INFORME N° 01206-2021-SENACE-PE/DEIN

ASUNTO : Evaluación de la solicitud de clasificación del Proyecto *"Mejoramiento de los Servicios de Protección contra inundaciones de la localidad de Ocuvi, cuenca del río Ocuvi, sub cuenca Cerro Minas, Kita Rancho y Cantería en el distrito de Ocuvi, provincia de Lampa, departamento de Puno"*, presentado por la Municipalidad Distrital de Ocuvi.

REFERENCIA : A-CLS-00107-2021 (07.05.2021)

FECHA : Miraflores, 14 de diciembre de 2021

Imagen N° 02: Ubicación del DME

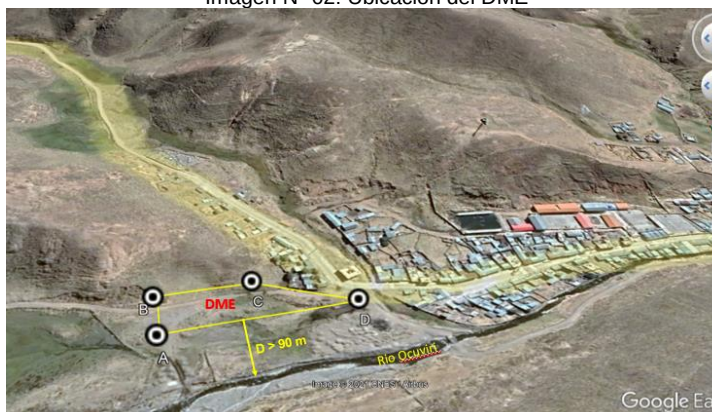
De acuerdo al ítem 1.4.3. Componentes Auxiliares – DME; indican que utilizaran un DME que se ubicara a 3 140 m del lugar del proyecto y en la coordenada UTM WGS84 294 294,294 E, 8 328 049,692 N. No presentan el plano perimétrico del DME con coordenadas UTM WGS84 de sus vértices referenciados a la hidrografía de la zona.

Presentar plano perímetro con las coordenadas UTM WGS84 de sus vértices, referenciado a la hidrografía de la zona. En caso el DME este cerca de cuerpos

El Titular del Proyecto, presenta el plano del DME indicando las coordenadas de sus vértices, también se ubica en el Mapa Base con todos los demás componentes. Al respecto el DME se ubica a más de 10 m respecto al cauce del río Ocuvi, cumpliendo los lineamientos establecidos en la Resolución Jefatural N° 332-2016-ANA.

Observación Absuelta
